**RÉVISION 003 À UNE
INVITATION À SOUMMISSIONNER**

Titre : Station de relèvement de Lake Louise – Parc national Banff	
N° de l'invitation : 5P468-22-0051/A	Date : 4 juillet 2022
N° de modification : 003	
N° de référence du client :	
N° de référence de SEAG : PW-22-00998420

Modification 003

La présente modification est effectuée pour répondre aux questions des soumissionnaires et à apporter des changements au dossier d'appel d'offres.

Station de pompage de Pipestone River

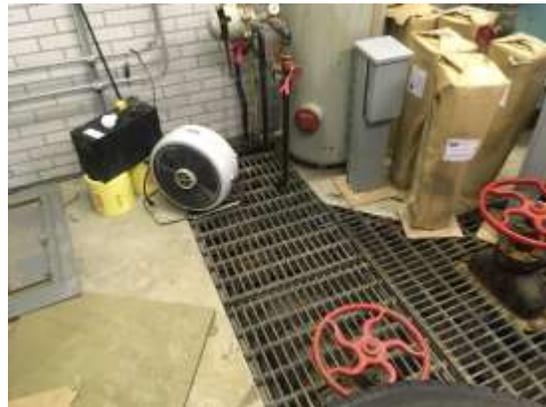
Q26 Existe-t-il des photos de l'intérieur de la station de pompage?

Q29 Existe-t-il des photos de la station de pompage que Parcs Canada pourrait communiquer aux entrepreneurs?

R26 Voir les photos supplémentaires ci-jointes.

R29 Voir les photos supplémentaires ci-jointes.
